品番	TKG39JX	品名	台付シングル13 (シャワー・整流・清水器付) ) (台所)	1 / 3
----	---------	----	-----------------------------------	-------

件名	カートリッジ押えの補修品選定注意情報			
対象製品	TKG33UX TKJ33C3 TKG39JX	TKG33UKX TKJ33C3Z TKJ33U3BL	TKG33UYX TKJ33U3	TKG33UYKX TKJ33U3Z

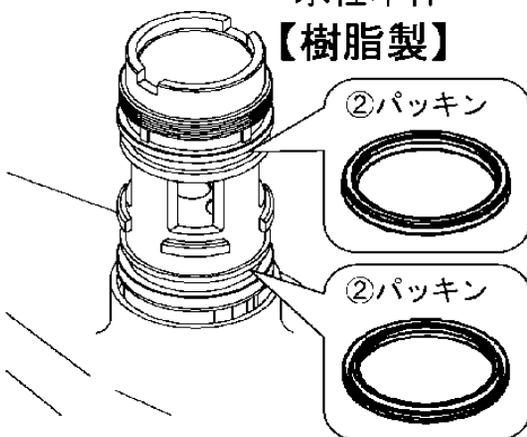
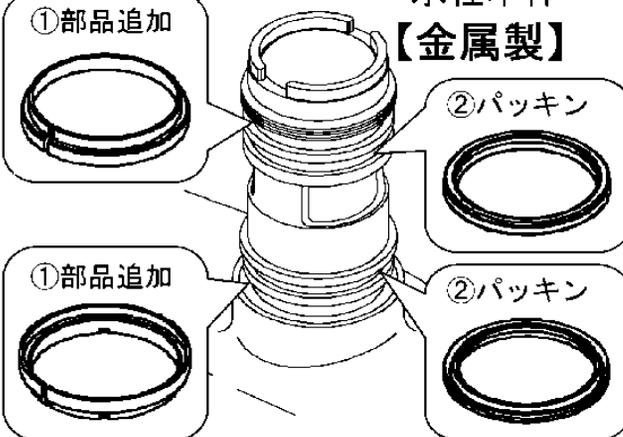
前期型品	切替時期 2005年11月頃	後期型品
<p>水栓本体【樹脂製】</p> 		<p>水栓本体【金属製】</p>

前期型品	後期型品
<p>カートリッジ押え</p>  <p>①部品 不要</p>	<p>カートリッジ押え</p>  <p>①部品  92620</p>

注意：UパッキンをXパッキンに変更しています。  
補修の際は2個同時交換して下さい。

TH93A74Z2 (Xパッキン2個入り)
